改善箇所説明図

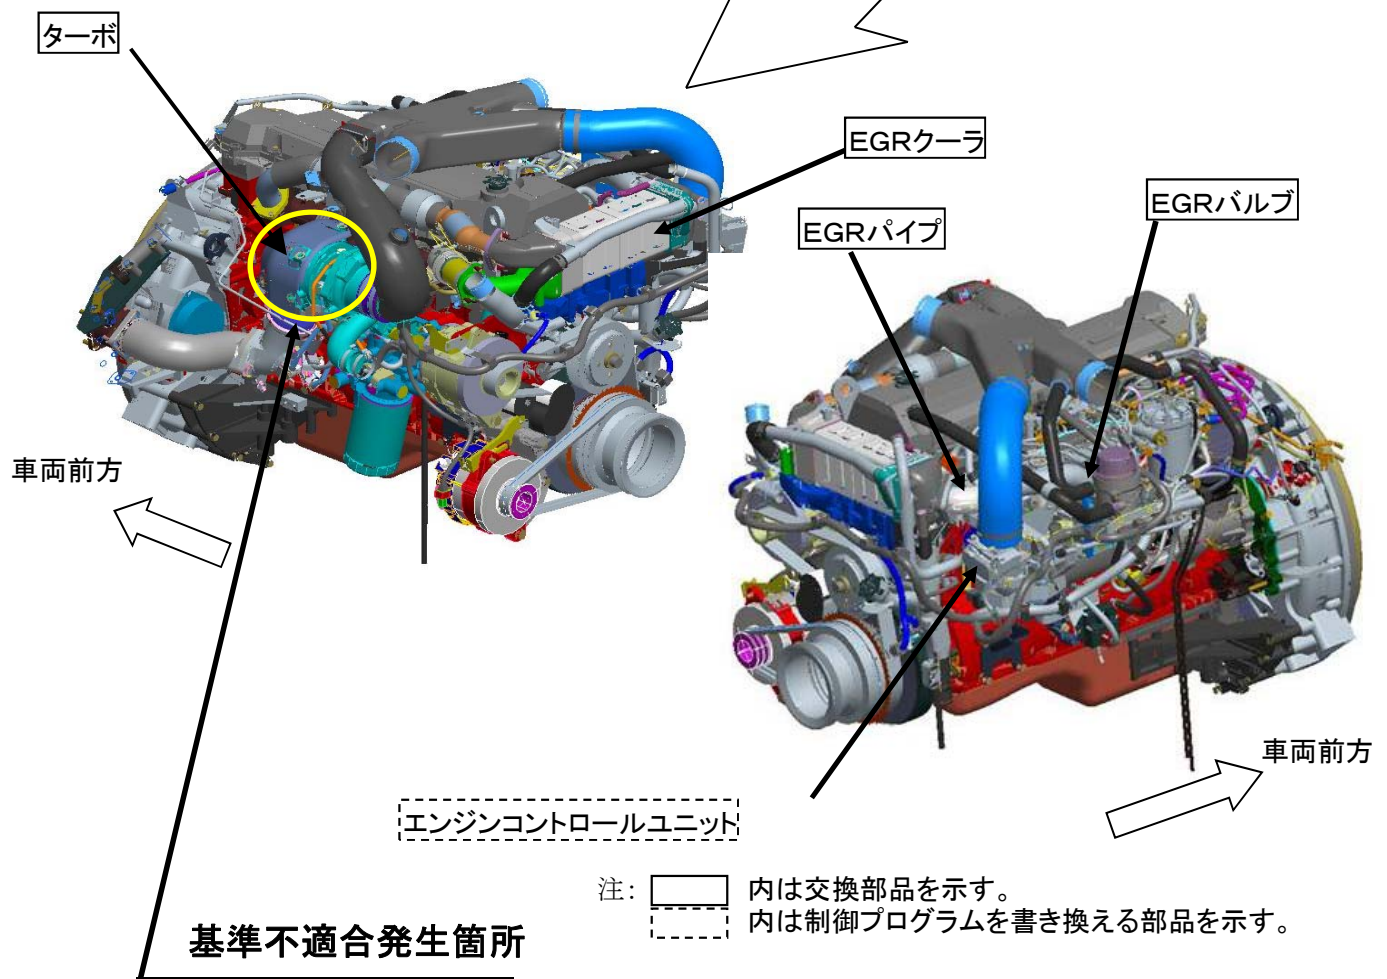
大型路線バスにおいて、原動機の制御プログラムが不適切なため、アイドル回転で負荷が増大した場合に燃焼不良となり、カーボンデポジットの堆積で排気ガス再循環(EGR)クーラが閉塞するものがある。そのため、そのまま使用を続けると、ターボのタービン翼が欠損し、エンジンチェックランプが点灯するとともに出力不足になり、円滑な走行が出来なくなるおそれがある。

全車両、原動機の制御プログラムを書き換えるとともに、EGRクーラ、EGRバルブ、ターボならびにEGRパイプを新品に交換する。

識別 : 改善済車両にはネームプレートに白色ペイントを塗布する。
